平陆县 100MW 农光互补光伏发电项目

监理工程师通知单

编号: ZHJL-JLTZ-PL-111

主题: 关于阳朝 25-27 区安装工程质量事宜

过路电缆管不符合要求

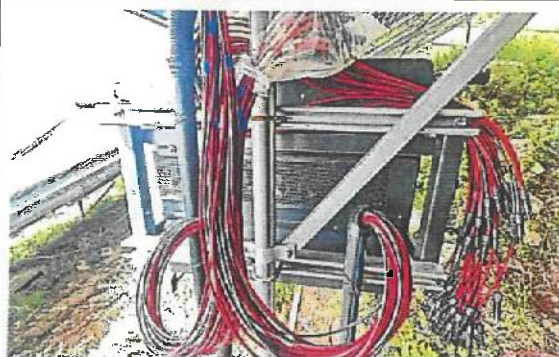
- 1、部分逆变器侧 3*240 电缆预留长度不足, 4 平方电缆未使用桥架敷设;
- 2、桥架支架生锈, 逆变器支架 U 形抱箍生锈, 围栏材料生锈, 防腐不符合规范要求;
- 3、部分电缆桥架弯曲变形, 缺少跨接线, 局部转弯半径不符合要求;
- 4、过路电缆管壁厚不符合要求, 存在安全隐患;
- 5、箱变环网接地极埋深不符合规范要求, 存在安全隐患;
- 6、围栏基础埋深不符合要求;
- 7、部分光伏支架背拉杆安装错误, 局部缺少对穿螺栓;
- 8、部分同阵列光伏组件不在同一直线、同一角度;
- 9、部分组件边压块安装偏位严重, 不符合设计要求;
- 10、部分组件间缺少接地连接线, 阵列间缺少接地连接线;
- 11、局部组件破损需更换。

现要求贵司对阳朝 25-27 区所有光伏支架组件安装、桥架支架桥架安装、电缆敷设, 逆变器安装、环网接地安装、围栏安装按照设计及规范要求逐项检查整改, 举一反三确保工程质量。
